A LA CONFEDERACIÓN HIDROGRÁFICA DEL DUERO:

La comunidad de regantes de “La Regadera Los Guijarrales”, con dirección en Calle _____ en el municipio de El Barco de Ávila, enclavada en el Alto Tormes, ante ese organismo comparece y DICE:

Como comunidad de regantes perteneciente a la Confederación hidrográfica del Duero, se nos invita a participar en el proceso de participación pública para el Plan Hidrológico de la parte española de la Demarcación Hidrográfica del Duero, (2022-2027). Queremos aprovechar este proceso para alzar la voz y visibilizar nuestra problemática.

Figura 339. Tramos de río en los que se considera un caudal mínimo en el SE Tormes

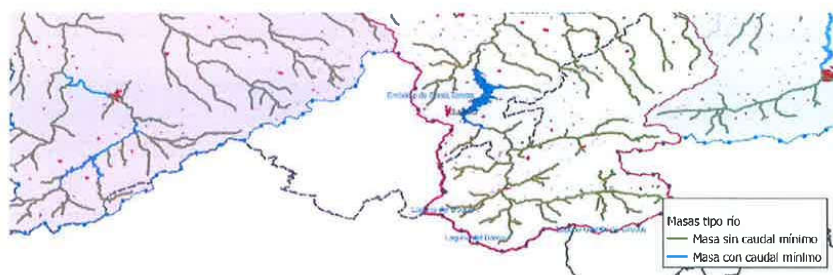
El Anejo 6, "ASIGNACIÓN Y RESERVAS DE RECURSOS", debería integrar los caudales ecológicos con las demandas, sin embargo en la figura 339, "Tramos de río en los que se considera un caudal mínimo en SE Tormes", indica que en toda la cabecera del Tormes no hay caudales mínimos que cumplir, por lo que no se están integrando las demandas con los caudales ecológicos.

Pese a este error del PHC, sí hay establecidos caudales ecológicos, que en concreto se denominan mínimos. Siendo los caudales ecológicos que el PHC del Duero establece para las masas de agua del Alto Tormes los siguientes:
